**高浜発電所 3, 4号機  
大山生竹テフラ（DNP）の噴出規模見直しに係る  
設計及び工事の計画の認可の申請について**

2021年11月 日

# 審査会合でのご指摘事項

### (1) 評価方法

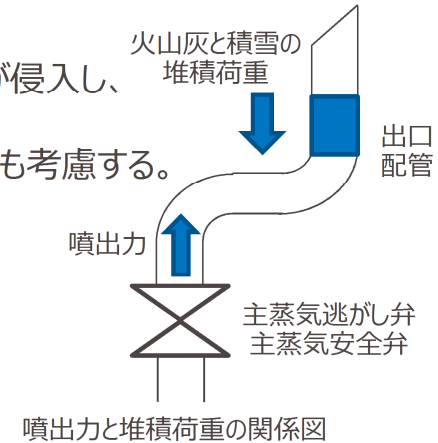
- DNP設置許可では全ての防護対象施設に対して火山灰の影響因子毎に個別評価を行った。（詳細はスライド7～8）
- 個別評価を行った結果、層厚変更により評価結果が変わる影響因子は荷重と閉塞※であった。
- 荷重については、新規制基準工認の添付資料に構造強度評価の結果を示していることから、本設工認申請にて評価結果を示している。
- 閉塞については、DNP設置許可で評価を行っており、今回設工認では評価結果を示していない。これは主蒸気逃がし弁（消音器）及び主蒸気安全弁（排気管）の閉塞評価は、設備の詳細設計を踏まえ、DNPの層厚に対して消音器及び排気管への火山灰の侵入により機器の機能に影響がないことを設置許可段階で確認していることから、今回設工認では申請対象としていないものである。

評価対象である主蒸気逃がし弁、主蒸気安全弁の出口配管内に火山灰が侵入し、出口配管内に堆積した場合を評価する。

火山灰が直接配管内に侵入し、仮に出口配管内に堆積した場合でも、火山灰と積雪の組み合わせ荷重よりも主蒸気逃がし弁、主蒸気安全弁の噴出力が十分大きいことから、主蒸気逃がし弁、主蒸気安全弁の機能に影響を及ぼすことはない。

## タンク屋根板の評価温度の変更

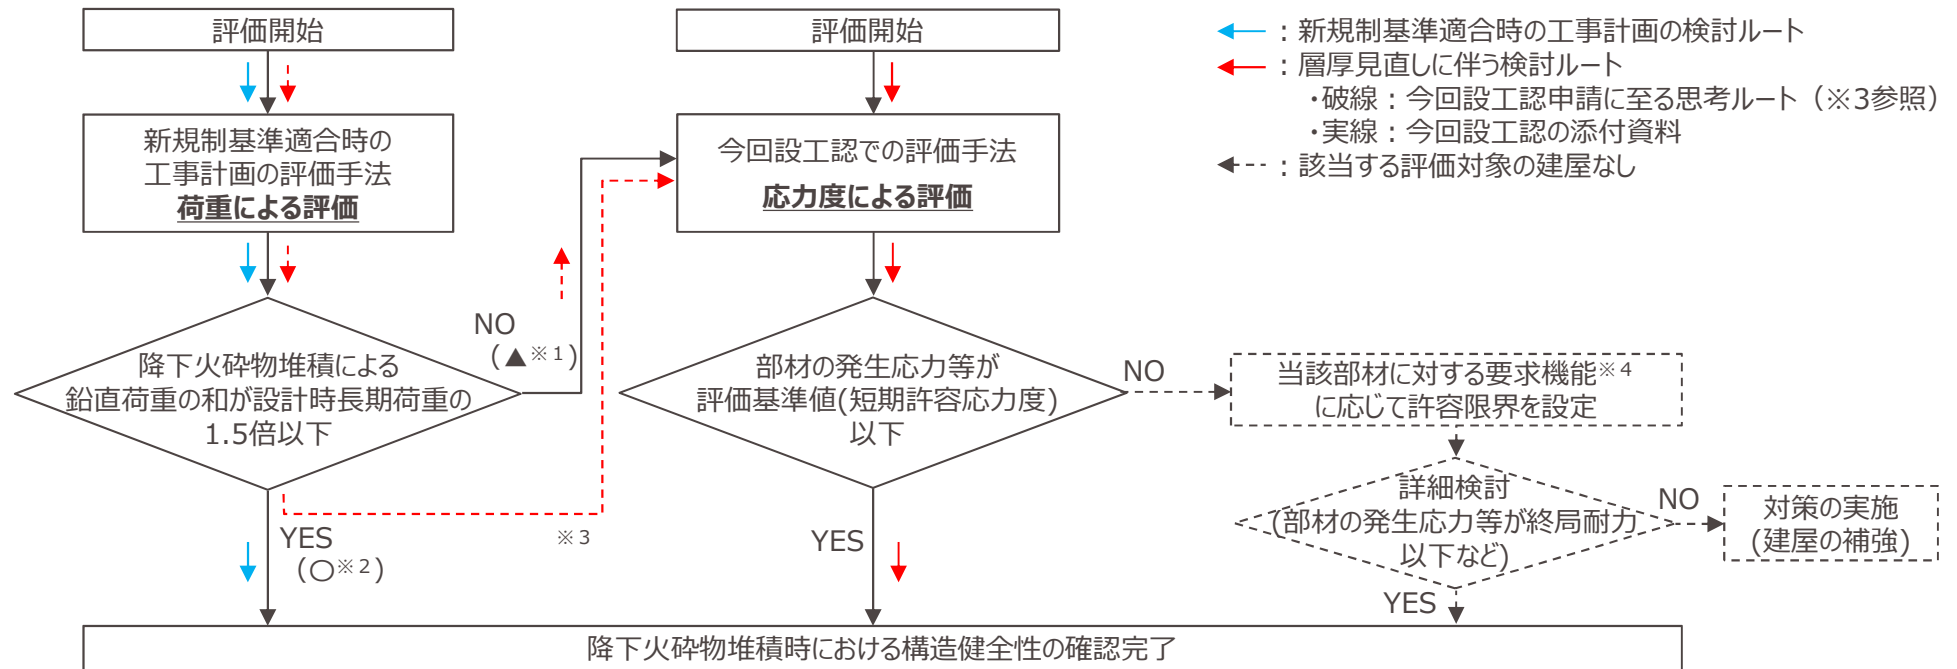
既認可から評価方法や評価条件を変更しているが、変更した理由と変更に対しての保守性の担保の考え方を示すこと。

- 本設工認申請時には、屋根板の評価温度は実態の温度とかけ離れている※1ことから温度を変更することとしていた。
- 一方で、下表に示す通り、従来の温度条件である最高使用温度でも耐えられることも確認しているため、既認可と同じ条件に戻すこととする。（既認可と同じ、最高使用温度を用いた評価とする。）

建屋の評価対象部位の選定フロー

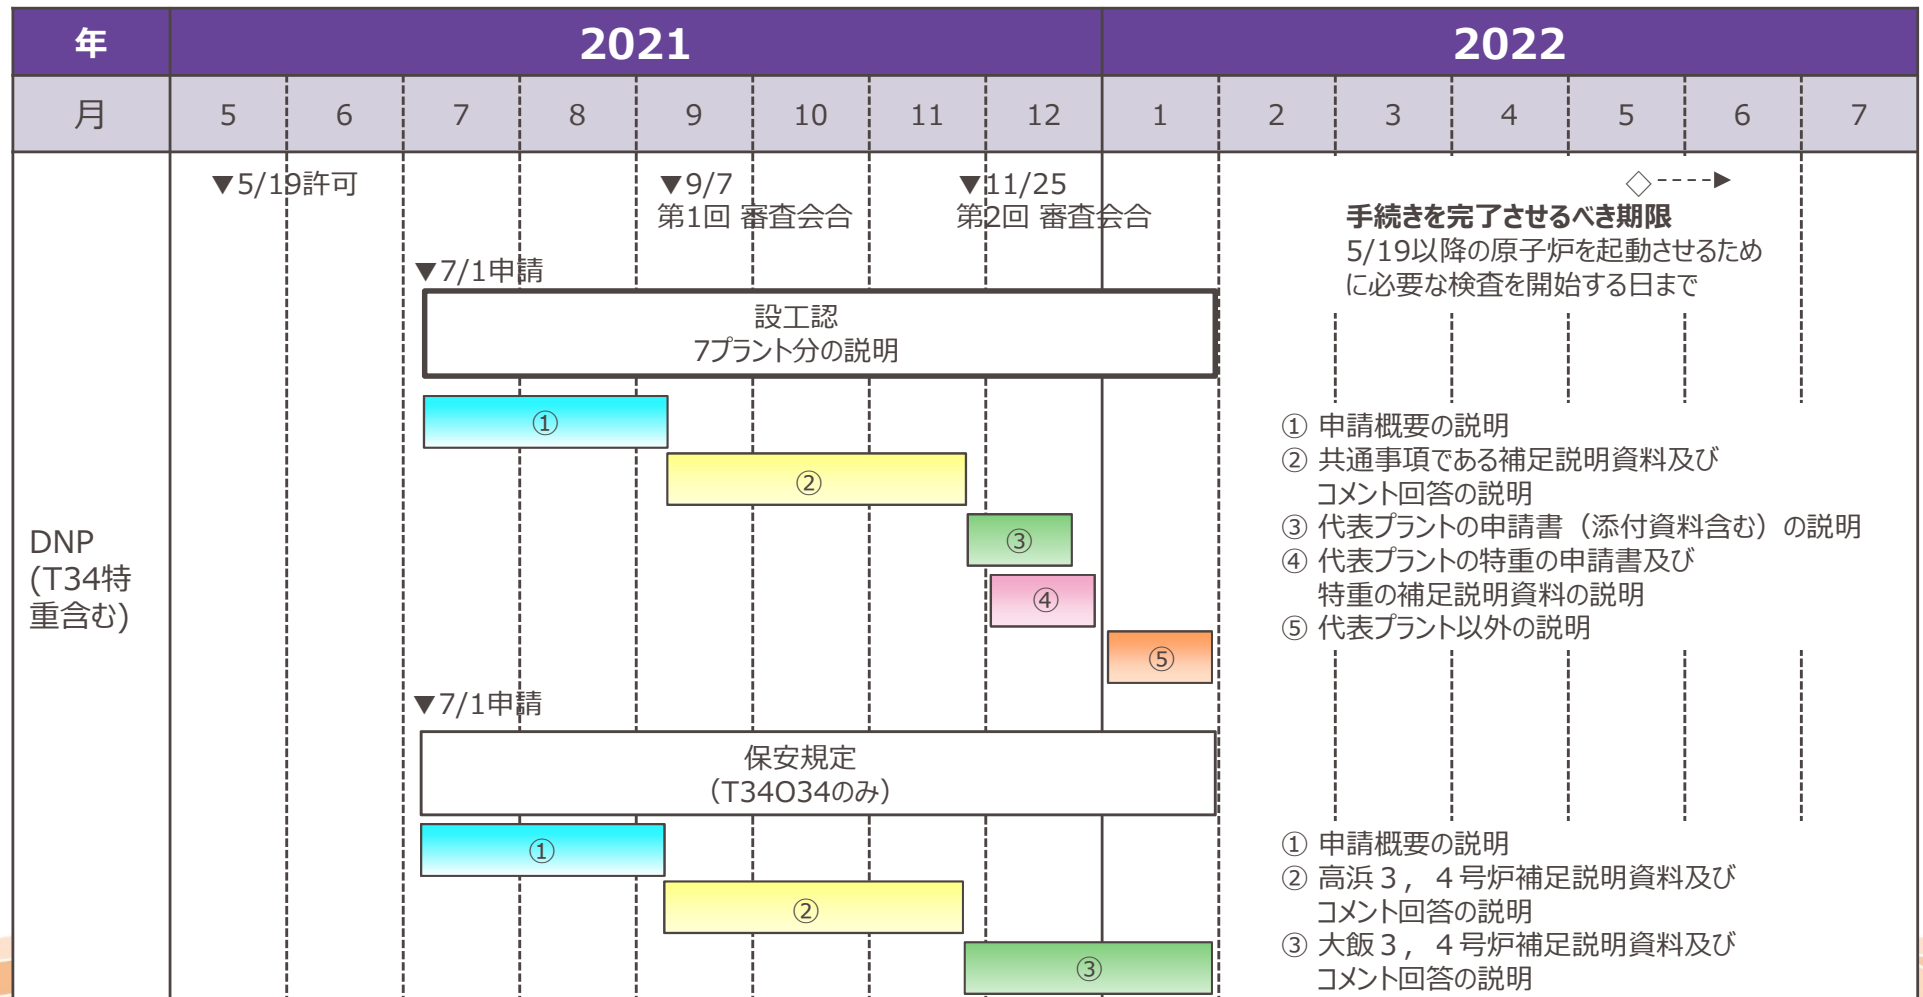
降下火砕物に対する構造強度評価について、評価対象部位の網羅性・代表性を説明すること。

- 屋外タンク及び海水ポンプについては、新規規制基準適合時の工事計画において、網羅性・代表性を踏まえて評価部位を選定しており、今回評価部位の変更はない。
- 建屋は部材の種類や諸元によらず荷重のみで評価できる新規規制基準適合時の工事計画の評価手法から、部材に発生する応力等と許容値を直接比較する評価手法に変更しており、評価対象部位を選定する必要があることから、下図の選定フローに基づき評価対象部位を選定する。評価対象部位の選定の考え方の詳細は次ページで示す。

現状申請内容では、屋根は「屋根スラブ及び二次部材の梁」としているが、申請時点から評価対象部位の選定の考え方を変更し、屋根は「屋根スラブ及び梁(トラス含む)」とし、梁(トラス含む)には二次部材の梁に加えてトラス及び一次部材の梁を新たに含めることとした。本内容については、今後の補正申請時に反映予定である。

## ② 本設工認における具体的な評価手法

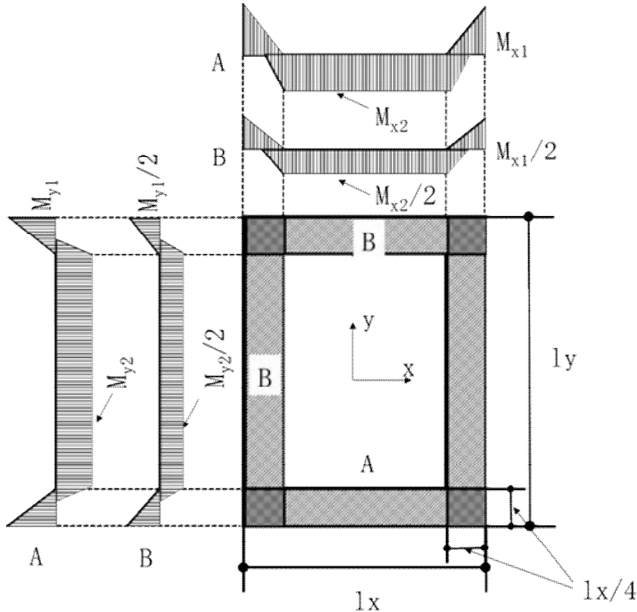
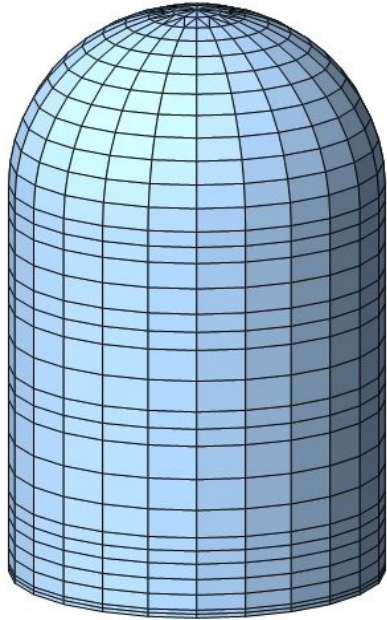
層厚変更による荷重の増加に伴い、簡易な既認可の評価手法では保守的に設定される基準値を超える場合があることから、本設工認では至近の審査実績※を踏まえ**評価手法を変更**することとした。

本設工認での応力度による評価手法については、**規準に基づく手法**又は既認可の耐震計算にて**使用実績がある手法**を用いる。
